INFORME DE EVALUACIÓN N° 706-2021-MINEM-DGAAH/DEAH

Asunto : Informe Final de Evaluación del "*Plan de Rehabilitación del Sitio Impactado S0111 (Sitio 16)*".

Gráfico 01
**Mapa de superposición de muestreos realizados, evidencias
detectadas con el API del Sitio S0111**

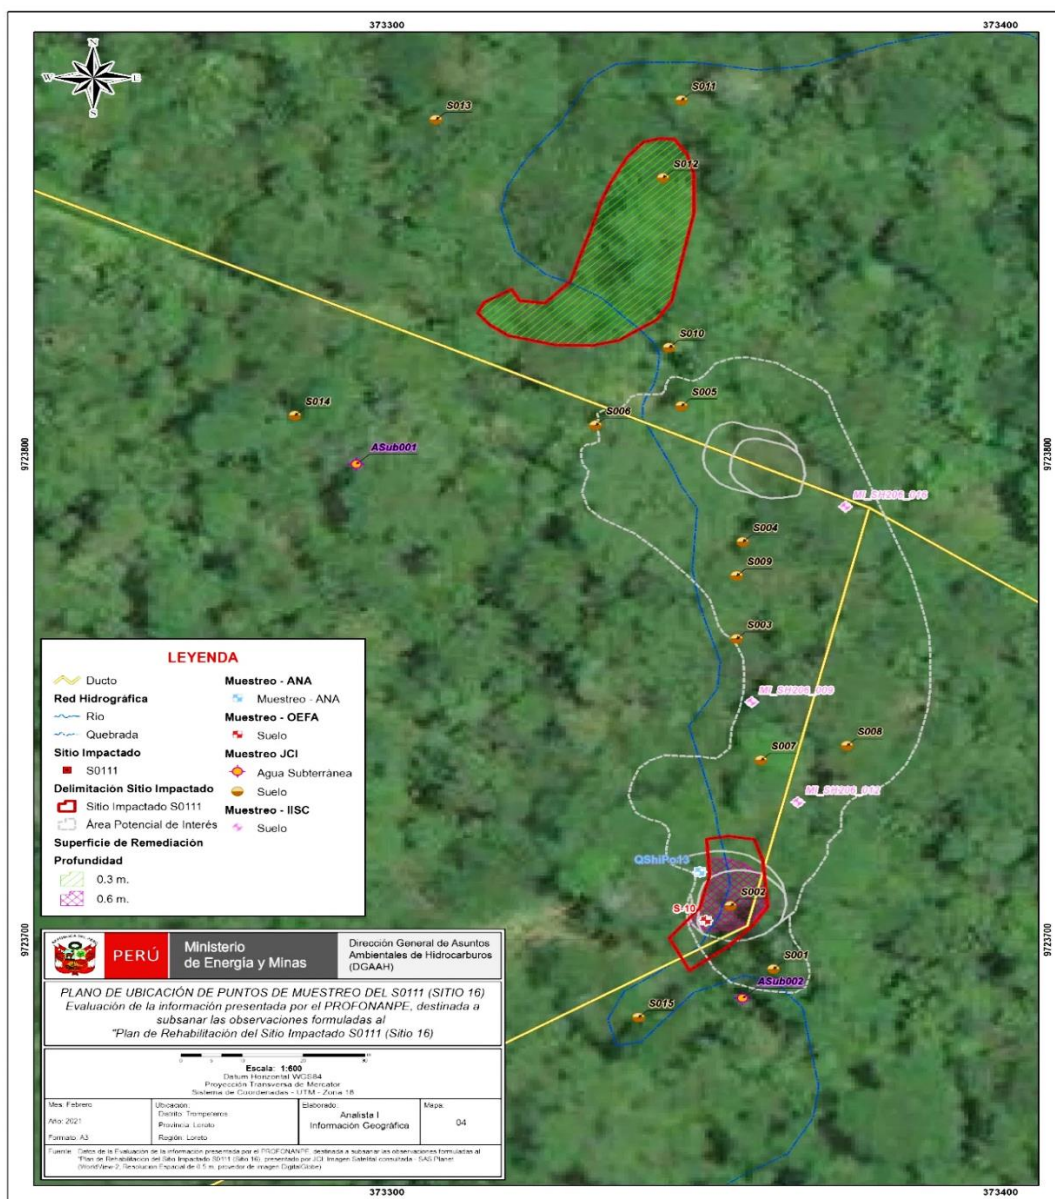
- Finalmente, se determina que los dos puntos de muestreo complementarios realizados en la época seca ("*S0111-S014*" y "*S0111-S015*") fueron situados a 13 y 17 metros aproximadamente de los dos piezómetros instalados; por lo que se advierte que resulta válido considerar que dichos puntos fueron empleados para corroborar la influencia del suelo en la calidad del agua subterránea muestreada en ambos piezómetros.

Conforme a lo señalado en los numerales precedentes, se concluye que corresponde reformular la delimitación del API del Sitio S0111, para el cual deberá considerar las áreas donde se efectuaron las labores de muestreo de suelo en los puntos: "*S0111-S006*", "*S0111-S010*", "*S0111-S011*", "*S0111-S012*" y "*S0111-S013*".

Mapa de superposición de muestreos realizados, evidencias detectadas con el API reformulado del Sitio S0111

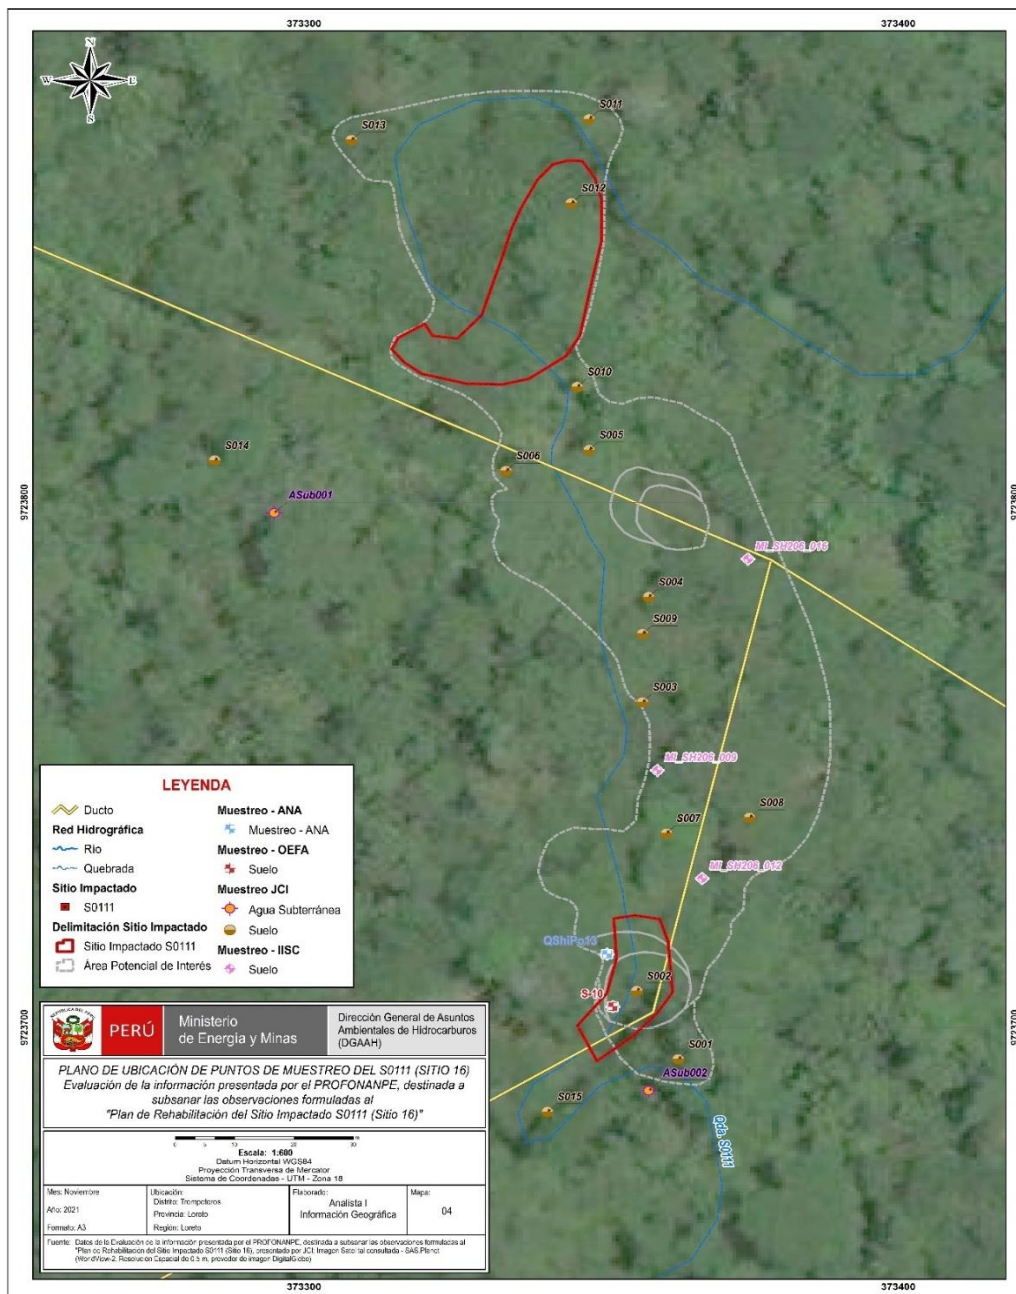
- (iii) Se observa y verifica que la distribución y cantidad de puntos de muestreo de suelos en el Sitio S0111 fue realizado de la siguiente manera:
 - Se distribuyeron 13 puntos de muestreo de suelo (*"S0111-S001"*, *"S0111-S002"*, *"S0111-S003"*, *"S0111-S004"*, *"S0111-S005"*, *"S0111-S006"*, *"S0111-S007"*, *"S0111-S008"*, *"S0111-S009"*, *"S0111-S010"*, y *"S0111-S011"*) dentro del API, es decir en los entornos de las evidencias identificadas en la etapa de reconocimiento y aquellas advertidas por el OEFA, ANA y el Informe de Identificación de Sitios de Contaminados en el ex Lote 1AB (en adelante, **IISC del ex Lote 1AB**) (Sitio SHIV206), ubicándose así los puntos en función al relieve, topografía y dirección de posibles rutas de transporte del contaminante, conforme se puede observar en el siguiente gráfico:
